Van: [redacted]
Verzonden: donderdag 21 januari 2021 11:59
Aan: [redacted]
CC: [redacted]
Onderwerp: RE: ADVIES CVC flap 2e pakket korte termijnmaatregelen Sloten en Nieuw-Sloten

Na het goedgekeurd hebben gekregen van het 1e pakket korte termijn maatregelen in op de Sloterweg (drempels met 30km regime), is het in de CVC van 16/2 tidj voor het tweede pakket van mmaatregelen in Sloten en Nieuw-Sloten. Het betreft zebra's, fietsoversteek en voorrangswijziging op de Sloterweg –west, 30km regime op Ditlaar en Vrije

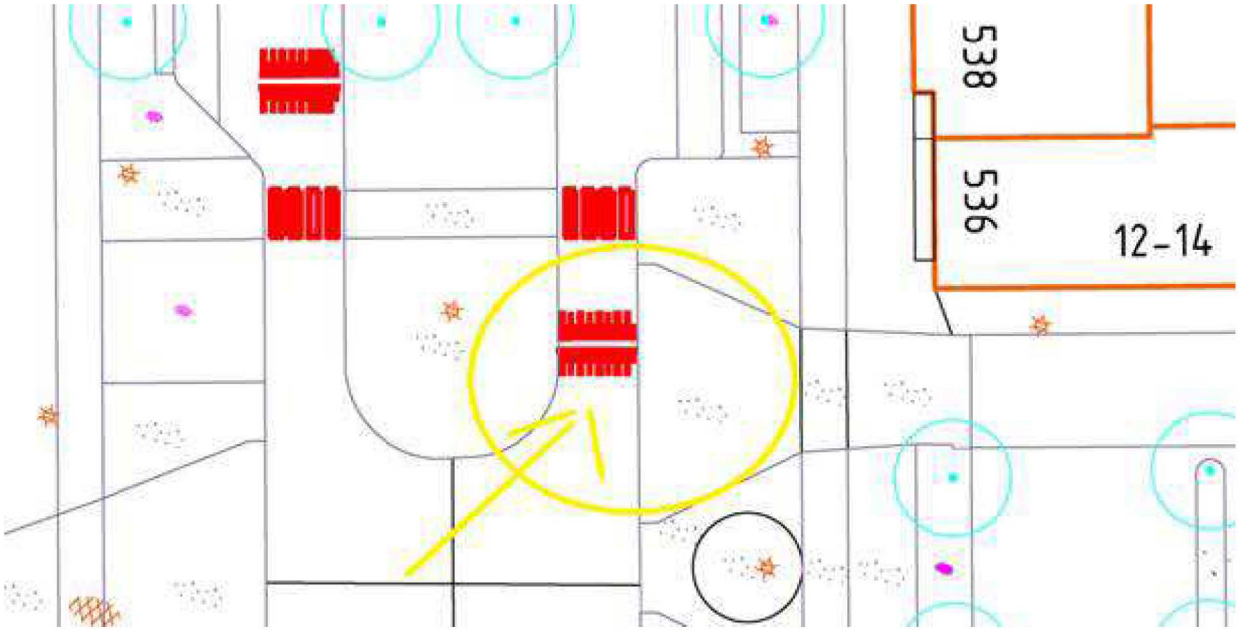
Voor een drempel direct bij een uitrit krijg je geen akkoord, deze moet ergens anders.

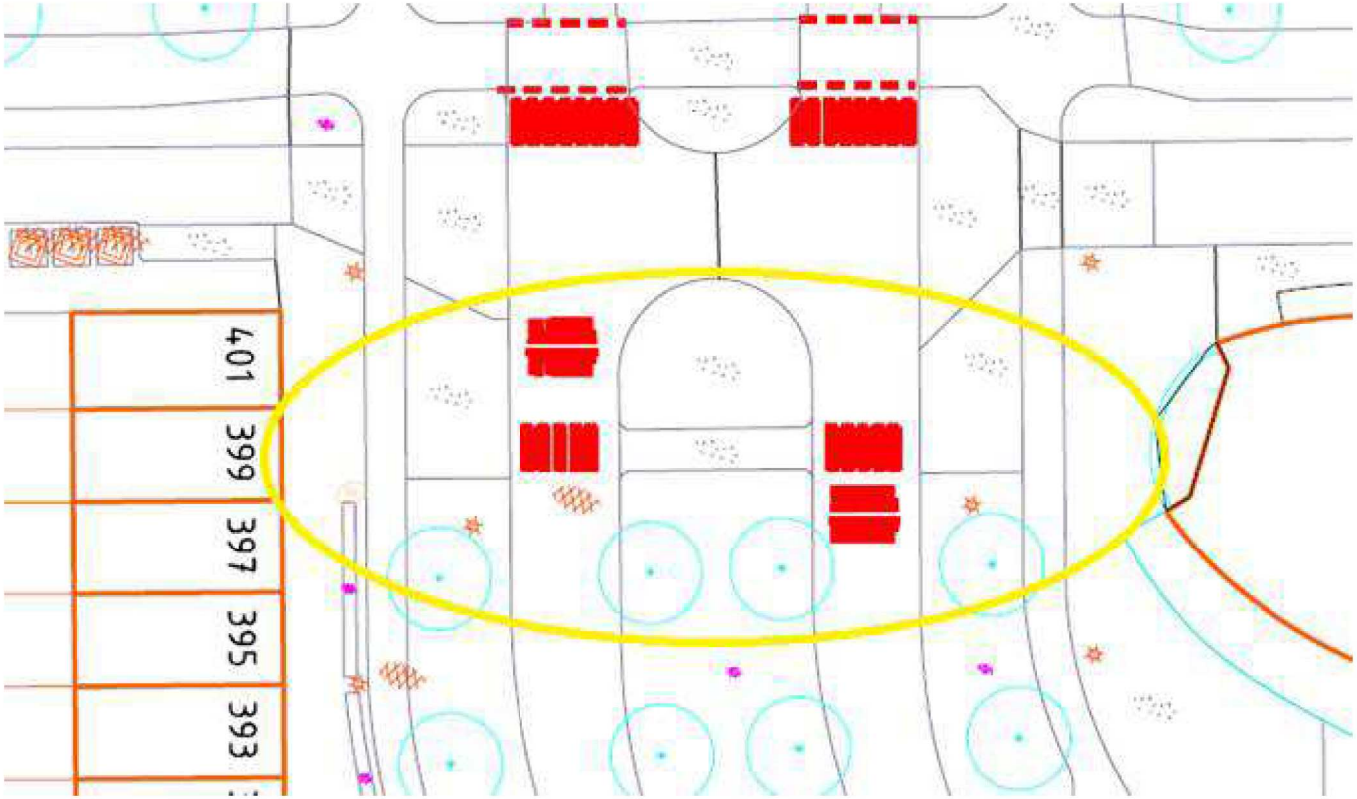
Ik weet dat in het verleden zebra's op die smalle oversteekje direct na de bocht altijd werden afgewezen als zijnde onveilig. Dus zicht, licht en aanduiding van tevoren is wel nodig als je deze locatie wil gaan doen.
